ZP.270.4.2020

WYJAŚNIENIA, ZMIANA TREŚCI SIWZ

Dotyczy: postępowania o udzielenie zamówienia publicznego prowadzonego w trybie przetargu nieograniczonego pn.: „**SKUP 1.5 - Unowocześnienie systemu pobierania opłat za przejazdy publicznym transportem zbiorowym**”, nr sprawy **ZP.270.4.2020**

Str. 19. Rysunek 1 Poglądowy wykaz modułów

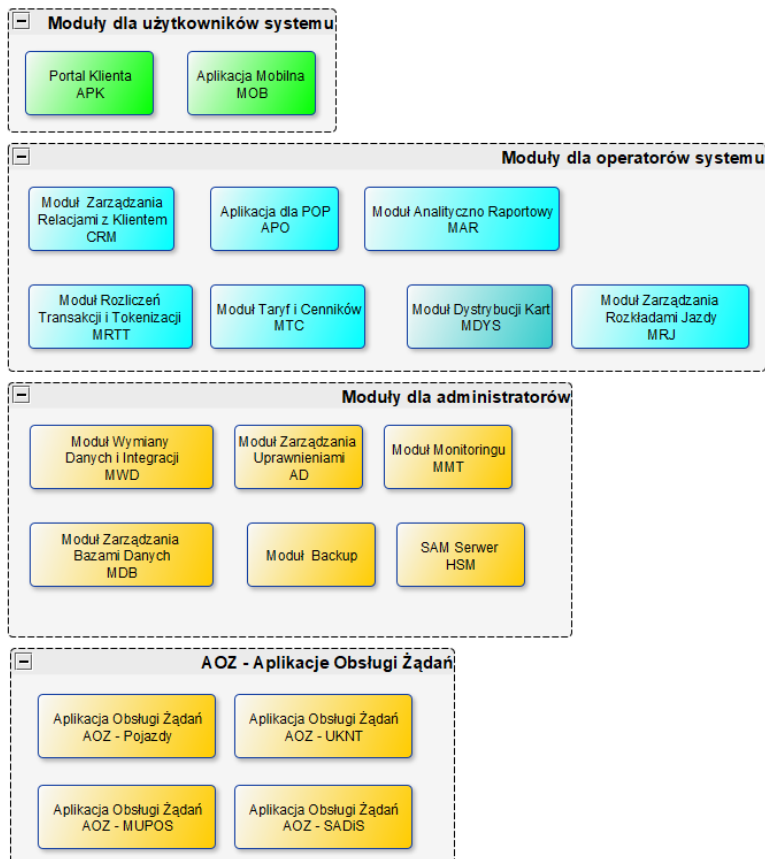
Rysunek zawiera Moduł AOZ_UPRK, proszę o potwierdzenie że zgodnie z punktem 1.4.1 moduł AOZ_UPRK jest poza zakresem zamówienia.

Jednocześnie Zamawiający dokonuje modyfikacji rysunku nr 1 na str. 19 załącznika nr 1 do OPZ poprzez nadanie mu następującej treści:

Rysunek 1 zawiera poglądowy wykaz modułów, Zamawiający potwierdza, że moduł AOZ_UPRK nie stanowi zakresu zamówienia.

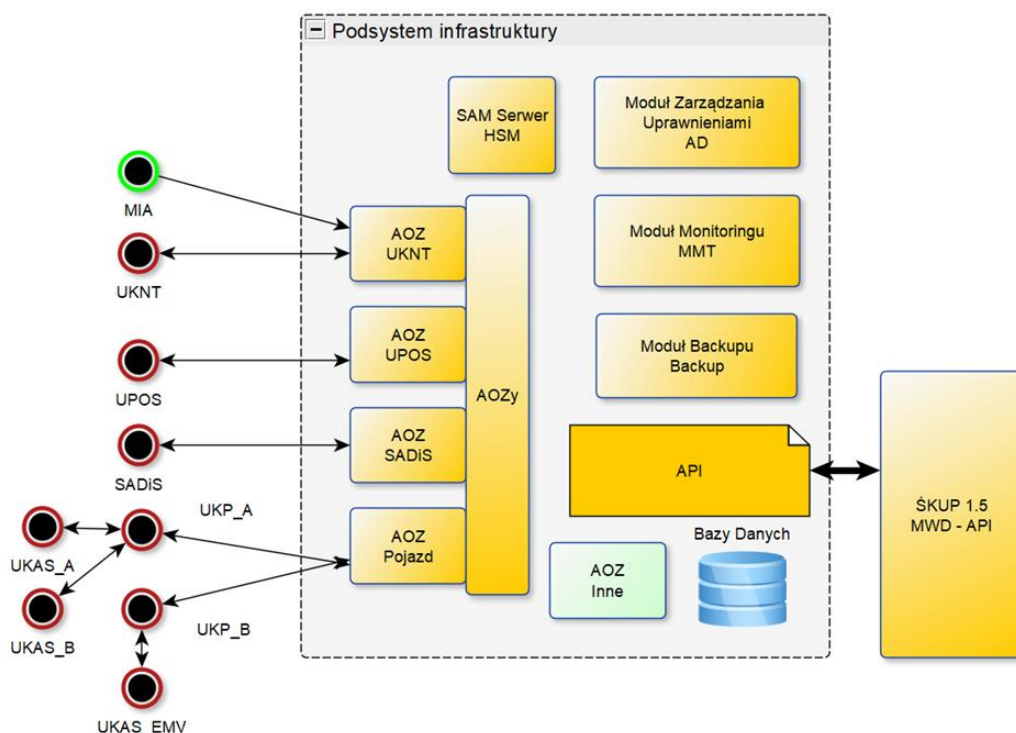
W związku z powyższą zmianą, modyfikacji uległa również treść w załączniku nr 1 do OPZ:

- na str.12 pkt 2, poprzez nadanie mu następującej treści:
2. System ma umożliwić zapłatę w kasownikach kartą płatniczą (UKAS EMV - brak wydruku potwierdzenia, bilety wyłącznie w formie elektronicznej);

Pkt. 4.3.5 Reklamacje - Str. 47 - 51

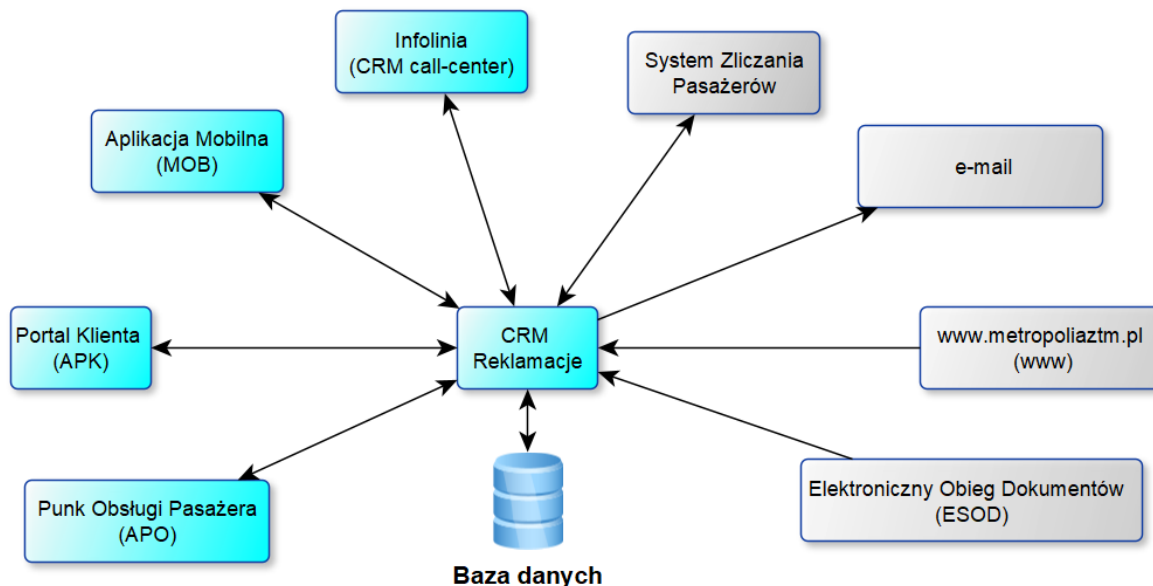
- 1) Czy Zamawiający posiada API oraz aktualną dokumentację techniczną i funkcjonalną do systemu Elektroniczny Obieg Dokumentacji (ESOD)?
- 2) Czy Zamawiający posiada API oraz aktualną dokumentację techniczną i funkcjonalną do Systemu Ewidencji Pasażerów?
- 3) Czy Zamawiający posiada API oraz aktualną dokumentację techniczną i funkcjonalną do Systemu Zarządzania Przystankami?
- 4) Czy Zamawiający posiada API oraz aktualną dokumentację techniczną i funkcjonalną do Systemu Ewidencji Przystanków?
- 5) Czy Zamawiający posiada pełne dane dostępne oraz aktualną dokumentację techniczną i funkcjonalną do portalu www.metropoliaztm.pl?
- 6) Prosimy o potwierdzenie, że Zamawiający posiada kompletną dokumentację techniczną i dane dostępne do ww. systemów, jak również udostępni nieodpłatnie Wykonawcy ww. elementy na etapie realizacji wdrożenia projektu. W ocenie Wykonawcy odpowiedzi

Zamawiającego na powyższe zagadnienia są kluczowe w kontekście możliwości technicznych realizacji prac integracyjnych z ww. systemami.

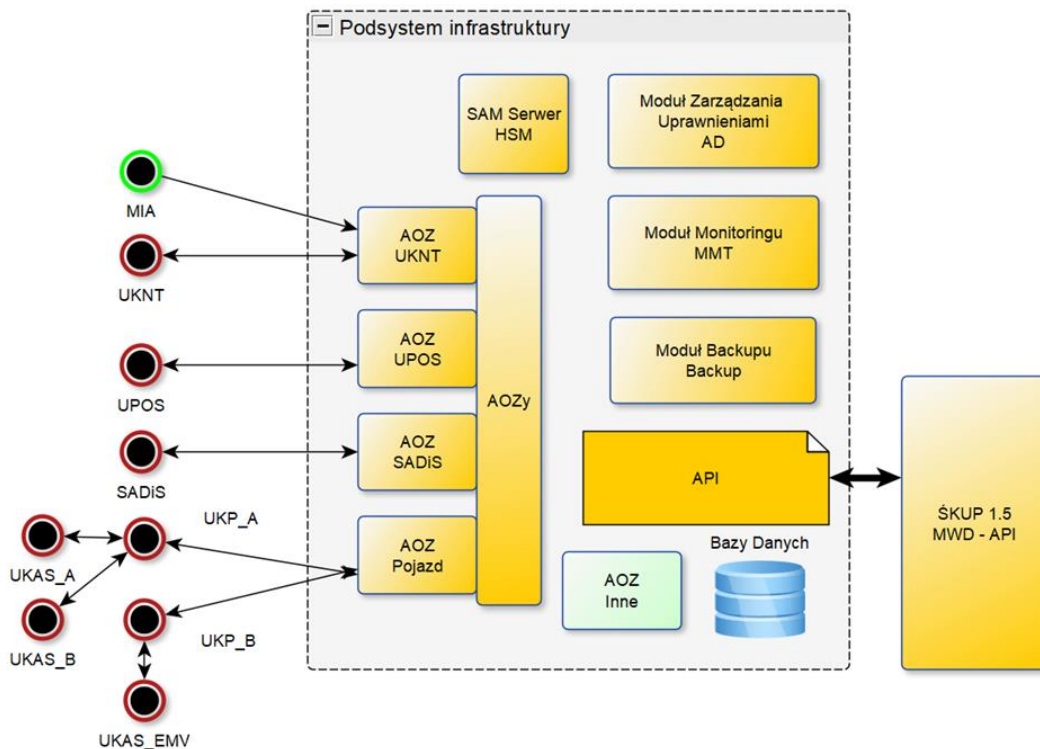
10. W Załączniku nr 2 do OPZ pkt 5.4.4. ppkt 2) na str. 87 modyfikuje treść w tabeli poprzez nadanie jej następującego brzmienia:

Rodzaj transakcji i płatności	Rodzaj transakcji (zakup usług, punktów, pobranie kaucji, ..., oraz wykorzystana forma płatności do zapłaty (gotówka, karta płatnicza,)) oddzielone uzgodnionym z Zamawiającym znakiem,
-------------------------------	---

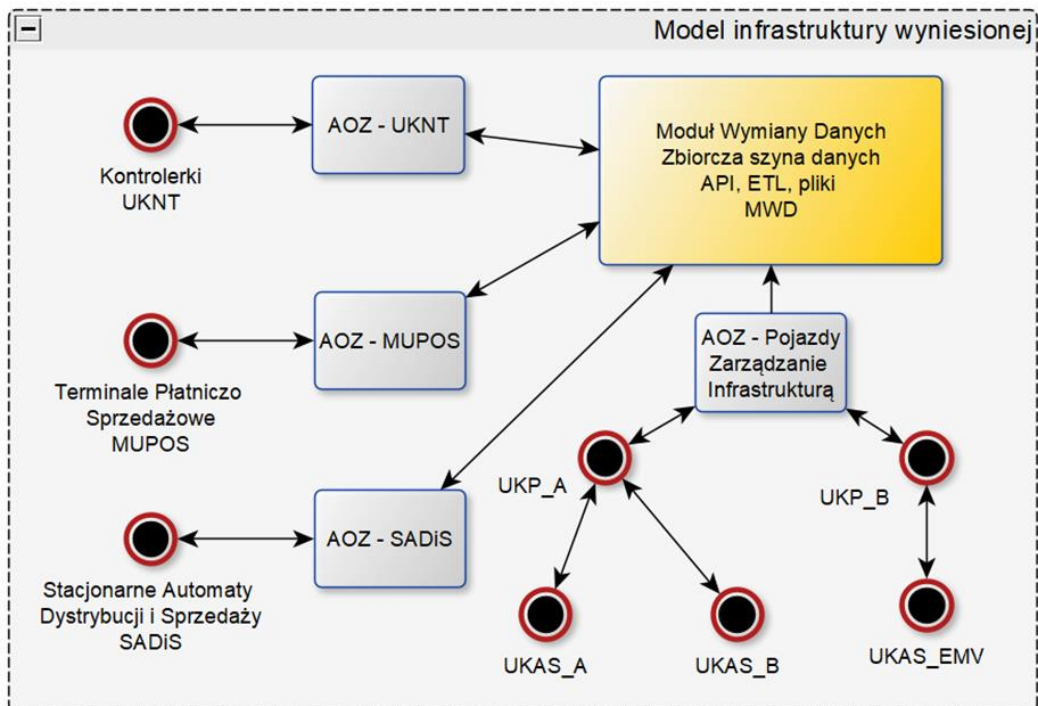
11. W Załączniku nr 2 do OPZ pkt 6 na str. 93 modyfikuje treść rysunku nr 13 poprzez nadanie jej następującego brzmienia:
